# Protokol o změně díla

Změnový list č. 44

Předmět díla	Oprava objektu Nádražní 4, Brno		
Objekt	Nádražní 4, Brno		
Objednatel	Statutární město Brno, městská část Brno-střed, Dominikánská 2, 601 69 Brno		
Zhotovitel	STRABAG a.s. Kačírkova 982/4, Jinonice, 158 00 Praha 5, IČ: 60838744		
TDI	[REDAKCE]		
Projektant	[REDAKCE]		
Popis změny	<p>V 8.NP opravovaného objektu je (na levé i pravé straně) na vnějších stěnách krajních bytových jednotek kamenný fasádní obklad. PO neuvažovala s případným očištěním této části. Přestože není vidět z ulice obklad, investor požaduje očištění a opracování obou stěn.</p>		
údaje o změně	Změnu vyvolal:	ZHOZOVITEL	
	Jedná se o změnu:	zúžení předmětu díla, kterou se snižuje cena díla	
	(zaškrtnout)	úprava předmětu díla s vlivem na cenu díla	X
		§ 222 odst. 4 ZZVZ - de minimis	X
	Způsob projekčního řešení změny:		
(zaškrtnout)	zápis do SO (deníku změn)	X	
	dodatek k PD		
	dokumentace skut. provedení	X	
	jiné		
údaje o ceně díla	ocenění změny předložil: Zhotovitel	Cenový nárůst za dodatek č.3 bez DPH

**Stavba:** OPRAVA OBJEKTU NÁDRAŽNÍ 4  
**Objekt:** Změnové listy  
**Rozpočet:** ZL044 Repase kamenného obkladu štitů 8.NP a nátěr rozvodnice (dvířka)

НАСЧЕДЪН 4, 7. NP

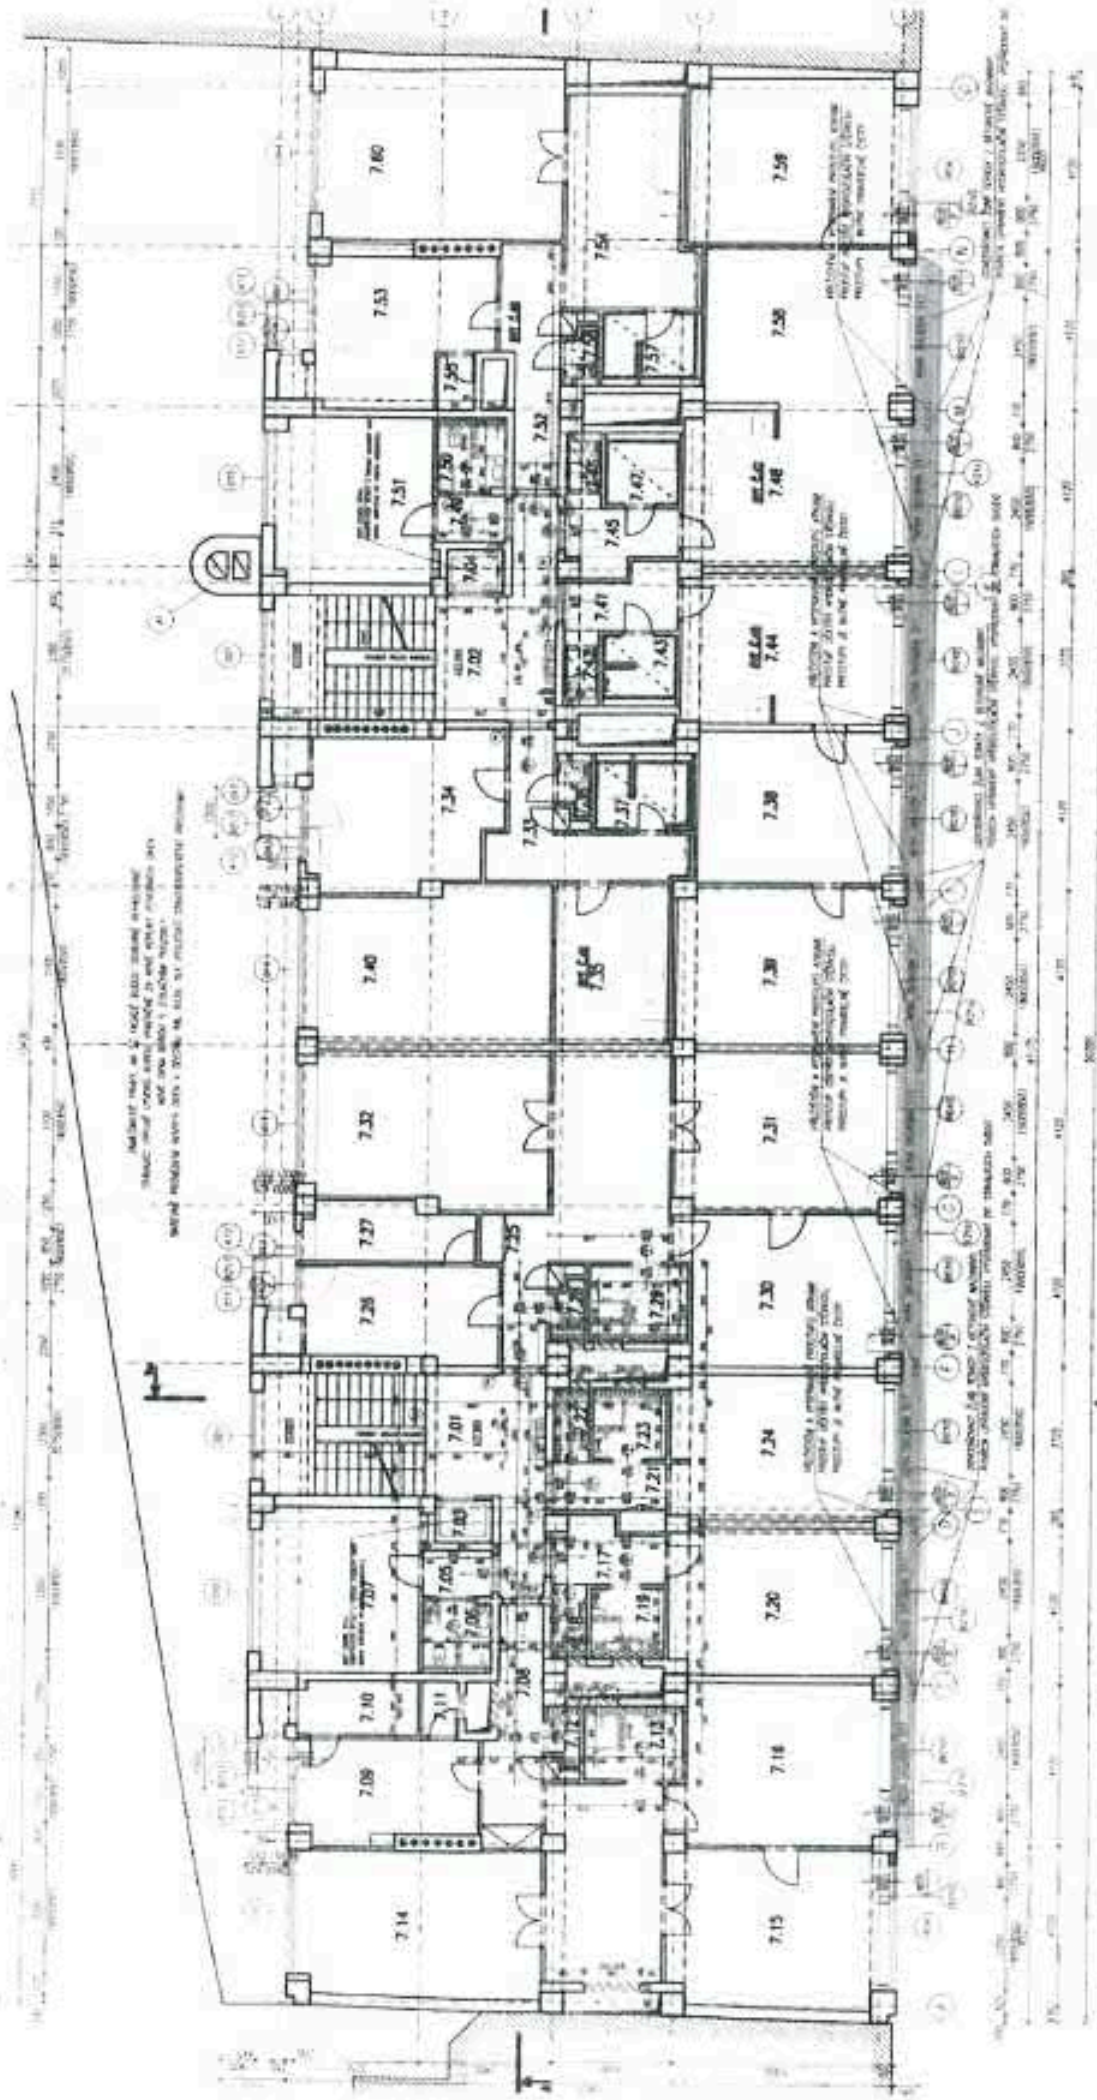
údaje o ceně díla	ocenění změny předložil: Zhotovitel	Cenový nárůst za dodatek č.3 bez DPH	
	náklady na změnu bez DPH	37 263,74 Kč	0,05%
	Výše DPH sazba: 15%	5 589,56 Kč	
	náklady na změnu vč. DPH	42 853,30 Kč	
	Cena díla bez DPH (dle SOO)	73 585 066,75 Kč	
	Součet přechozích ZL 1-45 (bez DPH)	2 664 297,70 Kč	
	Cena díla dle dodatku č. 3 bez DPH	76 286 628,19 Kč	
Cena díla dle dodatku č. 3 vč. DPH	87 729 622,42 Kč		
Změny dle § 222 ZZVZ	Méněpráce celkem bez DPH	0,00 Kč	0,00%
	Vícepráce celkem bez DPH	37 263,74 Kč	0,05%
	Hodnota změny celkem za dodatek č. 3	37 263,74 Kč	0,05%
termín	Termín realizace změny	02-03/2022	
	Vliv změny na termín dokončení díla	[REDAKCE]	
odsouhlasení změny	Změnu odsouhlasil:	datum	[REDAKCE]
	Zhotovitel (stat. zástupce)	01.04.2022	[REDAKCE]
	Zhotovitel (stavbyvedoucí)	01.04.2022	[REDAKCE]
	TDI:	1.4.2022	[REDAKCE]
	Objednatel (stat. zástupce):	1.4.2022	[REDAKCE]
přílohy	Přílohy:		
	Rozpočet ke Změnovému listu č.046 - Pryžová podlaha 7.NP Výkresová část - Půdorys 7.NP - výřez, terasa 7.NP - pryžová podlahovina

ТЕСАГА - НОИЯ' ПЪРВА' ПОДЛАЖИЦА

NADČERŤNÍ 4, REOVV  
 I. NP - P.Č. 1.15  
 POZEMNÍ STĚNA

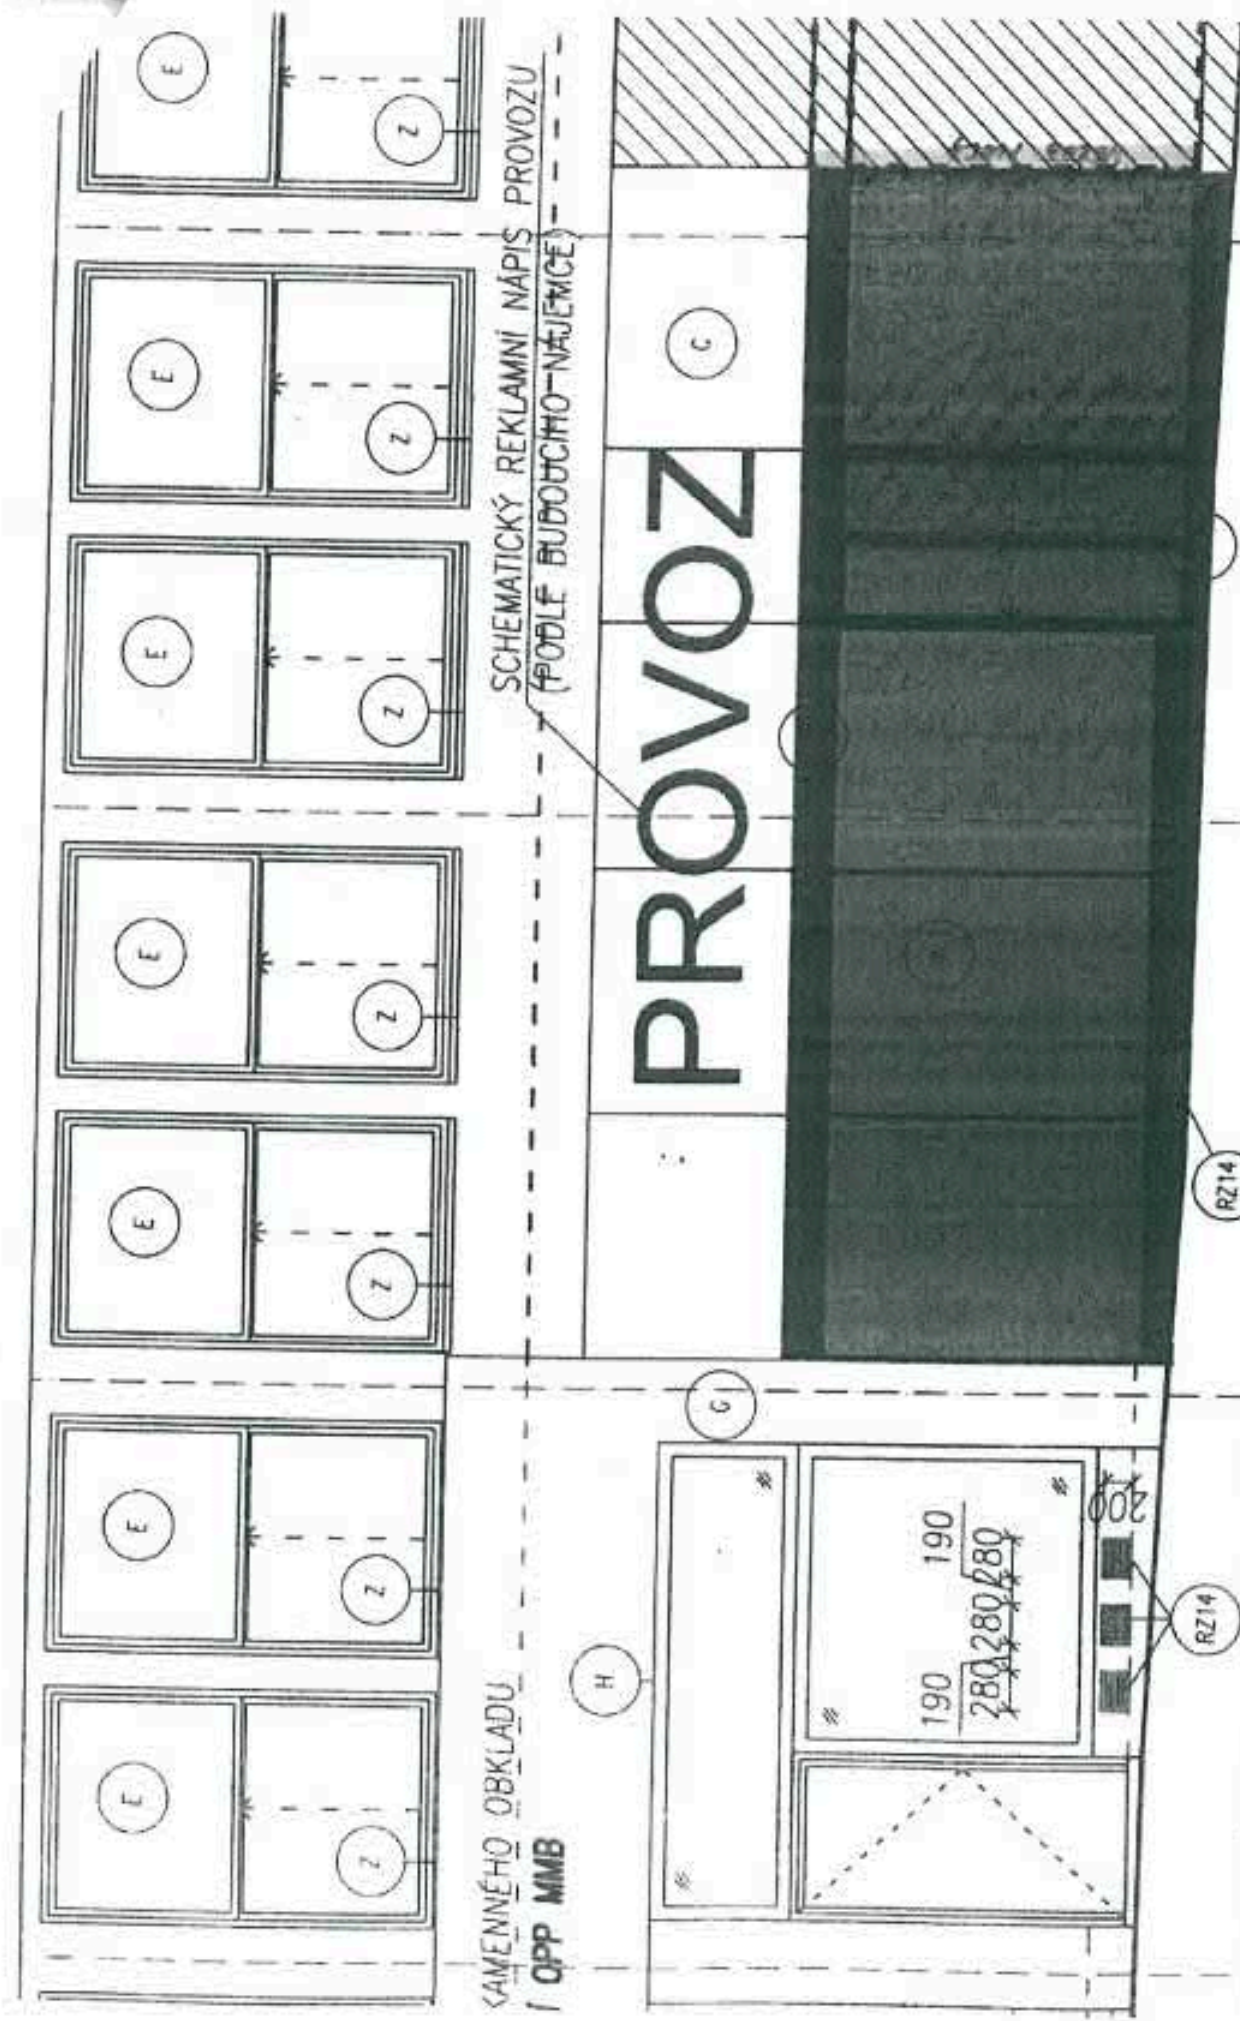
termín	Termín realizace změny:	02-03-2022	
	Vliv změny na termín dokončení díla:	[REDAKCE]	
odsouhlasení změny	Změnu odsouhlasil:	datum	[REDAKCE]
	Zhotovitel (stat. zástupce)	11.14.2022	[REDAKCE]
	Zhotovitel (stavbyvedoucí)	01.14.2022	[REDAKCE]
	TDI	7.4.2022	[REDAKCE]
	Projektant	1.4.2022	[REDAKCE]
Objednatel (stat. zástupce)			
přílohy	Přílohy:		
	Rozpočet ke Změnovému listu č.047 - Protipož. předstěna 1.NP m.č.1.15 Výkresová část - Půdorys 1.NP (protipožární předstěna)

Rozpočet: **ZL047 Protipož.předstěna 1.NP m.č.1.15**

NABEŽANÝ 4, Kč/m<sup>2</sup>

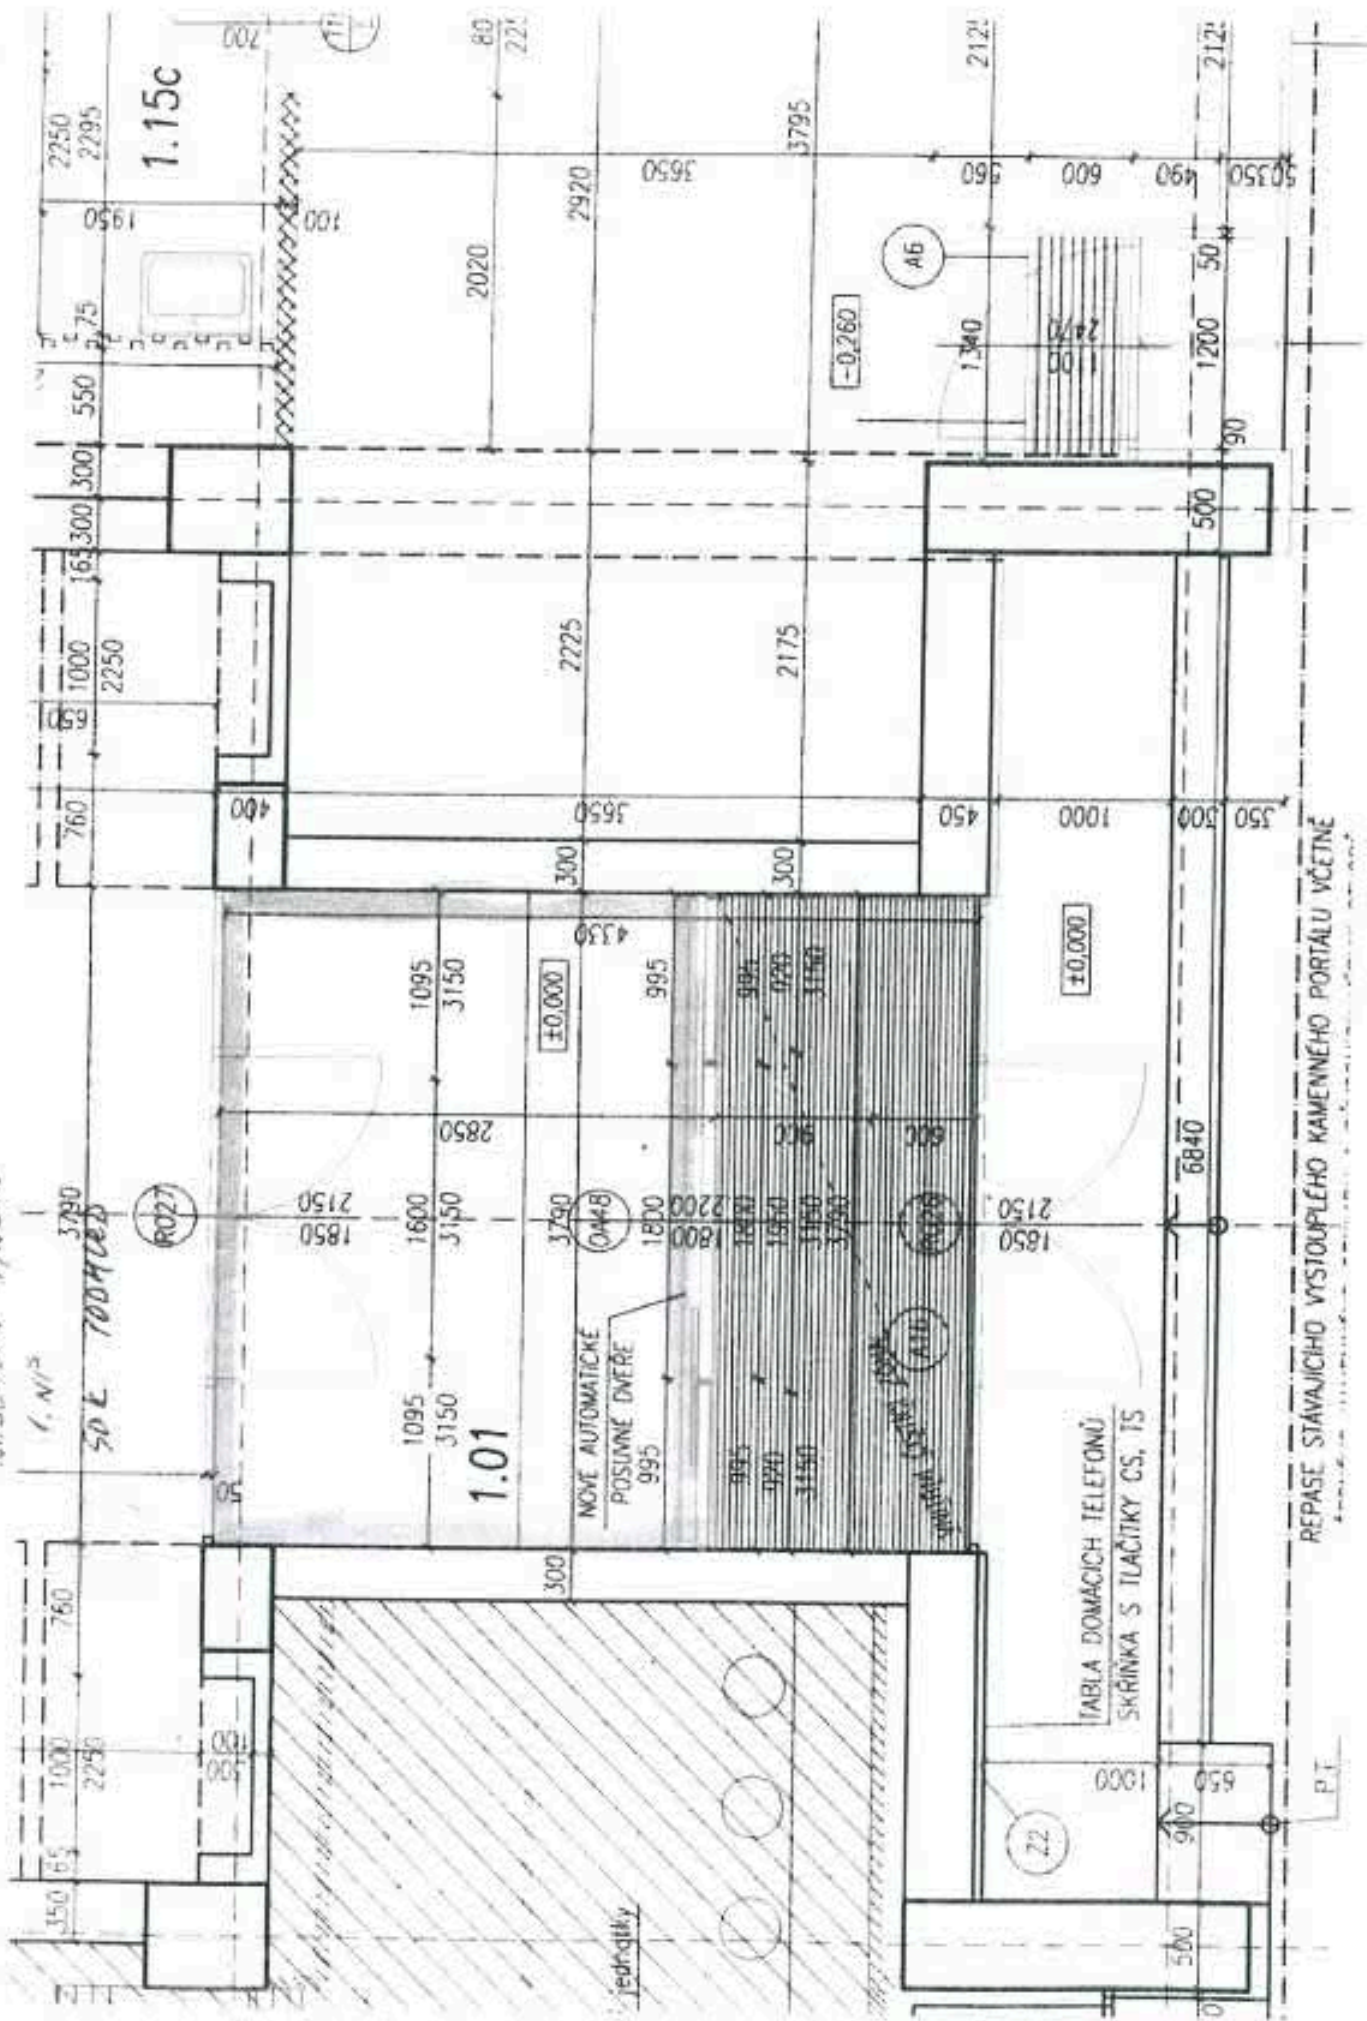
Změny dle § 222 ZZVZ	Méněpráce celkem bez DPH	0,00 Kč	0,00%
	Vícepráce celkem bez DPH	22 317,38 Kč	0,03%
	Hodnota změny celkem za dodatek č. 3	22 317,38 Kč	0,03%
termín	Termín realizace změny:	02-03-2022	
	Vliv změny na termín dokončení díla:	[REDAKCE]	
odsouhlasení změny	Změnu odsouhlasil:	datum	
	Zhotovitel (stat.zástupce)	01.04.2022	[REDAKCE]
	Zhotovitel (stavbyvedouc)	01.04.2022	[REDAKCE]
	TDI: Ing.	7.4.2022	[REDAKCE]
	Projektant	1.4.2022	[REDAKCE]
	Objednatel (stat.zástupce):		[REDAKCE]
přílohy	Přílohy: Rozpočet ke Změnovému listu č.048 - SOK Pohled 1.NP vstupní část Výkresová část - Půdorys 1.NP (zaznačení pohledu ve vstupní části)

Rozpočet: **ZL048 SDK Pohled 1.NP vstupní část**

REPAZE STÁVAJÍCÍHO VYSTUPLÉHO KAMENNÉHO PORTÁLU VČETNĚ

OPRAVA OBJEKTU NADRAŽNÍ 4

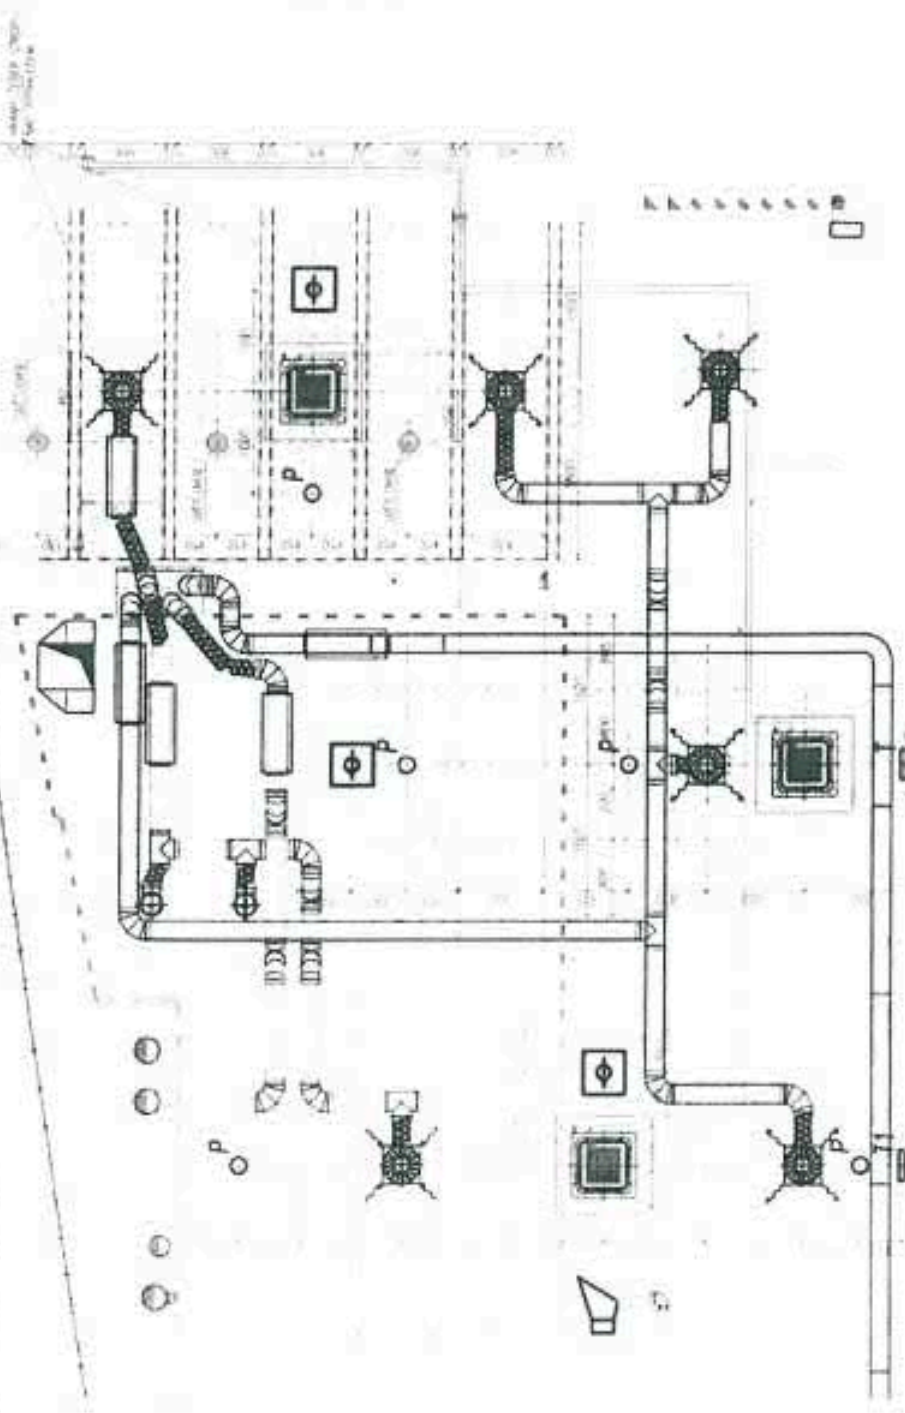
Změny dle § 222 ZZVZ	Méněpráce celkem bez DPH	0,00 Kč	0,00%
	Vícepráce celkem bez DPH	131 075,83 Kč	0,18%
	Hodnota změny celkem za dodatek č. 3	131 075,83 Kč	0,18%
termín	Termín realizace změny:	02-03/2022	
	Vliv změny na termín dokončení díla		
odsouhlasení změny	Změnu odsouhlasil:	datum	[REDAKCE]
	Zhotovitel (stat. zástupce)	01.04.2022	[REDAKCE]
	Zhotovitel (stavbyvedoucí)	01.04.2022	[REDAKCE]
	TD	1.4.2022	[REDAKCE]
	Objednatel (stat. zástupce)	1.4.2022	[REDAKCE]
přílohy	Přílohy:		
	Rozpočet ke Změnovému listu č.049 - D+M Světlodody Technický list - Světlodod, Výkresová část - Púdorys 1.NP (umístění světlododů)

Zetřídění provedeno nad střechou 2 NP  
s požární izolací
